# RUND UM HELIOS UND VENLOER

# ZUKUNFTSKONZEPT

Radverkehrskonzept Ehrenfeld &  
Innovatives Verkehrskonzept Helios

**BI Helios**

Das Heliosgelände im Herzen von Ehrenfeld. Kodex der Bürgerbeteiligung Helios

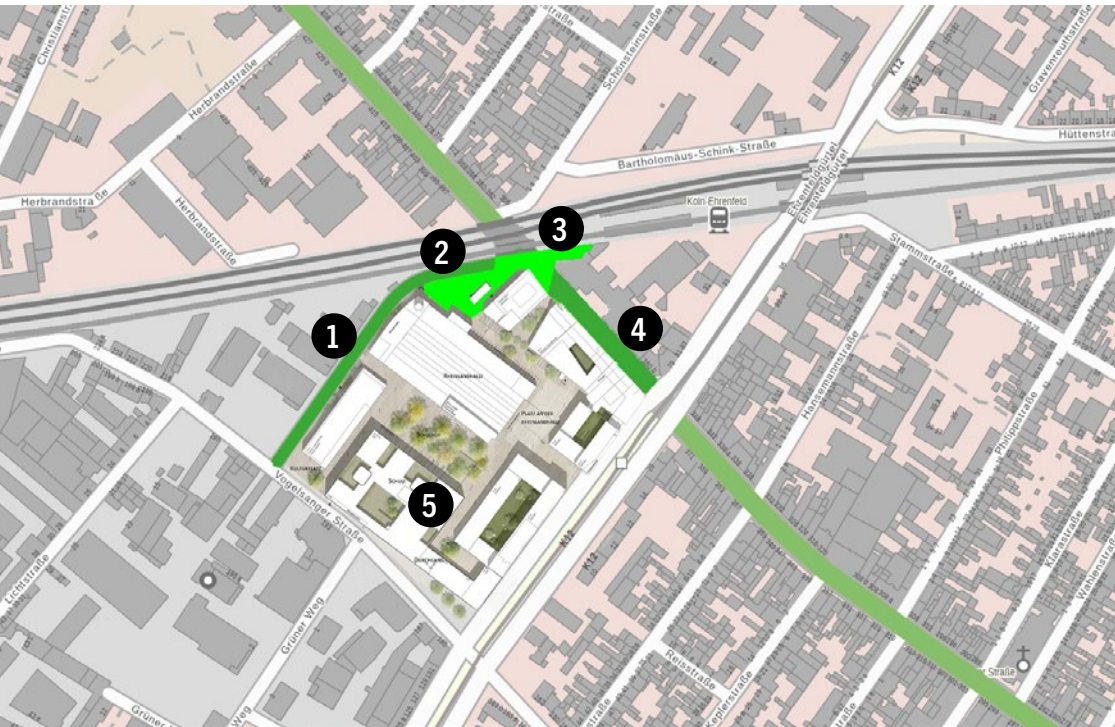
das die Belange aller Verkehrsteilnehmenden berücksichtigt. Für die Heliosstraße heißt es, dass diese zukünftig als **Shared Space** weniger Verkehre aufnehmen und mehr Aufenthaltsqualität bieten soll. Im Bereich Heliosstraße/Ecke Venloer Straße ist die Öffnung des Geländes und ein Café mit Platz am Heliosturm vorgesehen. Das auf dieser Grundlage im Wettbewerb als Sieger prämierte städtebauliche Konzept schafft **vielfältige Wegebeziehungen und Platzräume**, die eng mit den umliegenden Stadträumen verknüpft sind.

- (1) Shared Space Heliosstraße, (2) Öffnung des Geländes über einen neuen »Platz am Heliosturm«, (3) Bahnhofsvorplatz, (4) Venloer Straße zwischen Bahnhof und Gürtel als zentraler Mobilitätsknoten, (5) IUS mit über Köln hinausgehender Bedeutung

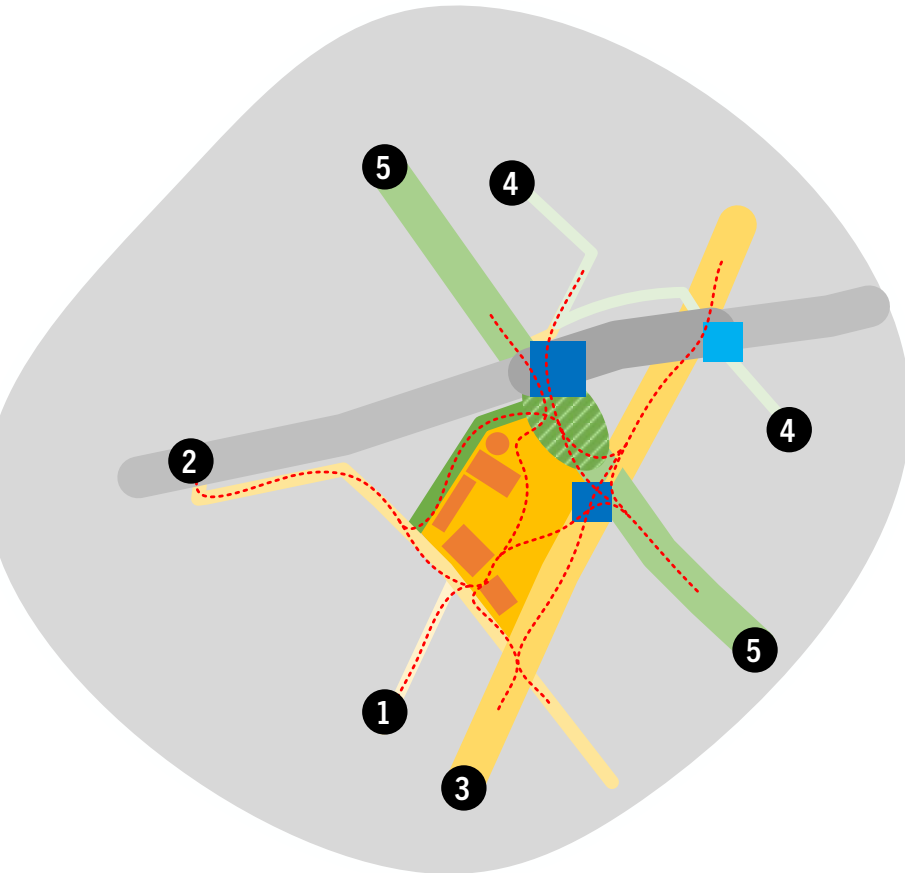
Im Rahmen der Veranstaltung »Raum für Alle! Shared Space Helios« der Bürgerinitiative Helios im Mai 2017 wurde vom Stadt- und Verkehrsplaner Jörg Thiemann-Linden der Raum rund um das Heliosgelände betrachtet. Er thematisierte neben dem Gürtel als Schulweg, der Fußgängerqualität und dem Bahnhofsvorplatz als Shared Space-Begrenzungsraum auch die Kreuzung Venloer Straße/Gürtel. Der Vorschlag: mehr Platz für Fuß- und Radverkehr von der Venloer zur Venloer – keine KFZ-Durchfahrt der Venloer

Straße über den Gürtel – Konzept **Rechts rein – Rechts raus**.

Die Möglichkeit einer Unterbindung der KFZ-Geradeausfahrt am Gürtel wurde in einer Verkehrssimulation für das RVKE untersucht. Ergebnis: es ist grundsätzlich möglich und würde alleine ohne weitere Maßnahmen bereits zu einer KFZ-Abnahme auf der Venloer Straße von bis zu 20% führen.

Die Sperrung der Quermöglichkeiten des Gürtels für den KFZ-Verkehr würde eine völlig neue Flächenaufteilung zugunsten

des Umweltverbundes ermöglichen. Die Venloer Straße wäre nicht vom KFZ-Verkehr abgeschnitten (Anfahrt für Lieferanten, zum Ärztehaus, Polizei... sind immer noch möglich) aber keine Durchgangsachse des KFZ-Verkehrs mehr. Der Gürtel bleibe durchgängig in beide Richtungen erhalten, aber die Verkehrsbeziehungen Venloer/Gürtel würden nur noch *Rechts rein – Rechts raus* zulassen.

Die Unterbindung der KFZ-Geradeausfahrt könnte sofort und ohne große Umbaumaßnahmen umgesetzt werden. Diese Maßnahme unterstützt das Konzept des verkehrsberuhigten Geschäftsbereichs/T20 und wäre auch bei einer späteren Einrichtung einer Einbahnstraßen-Variante sinnvoll.
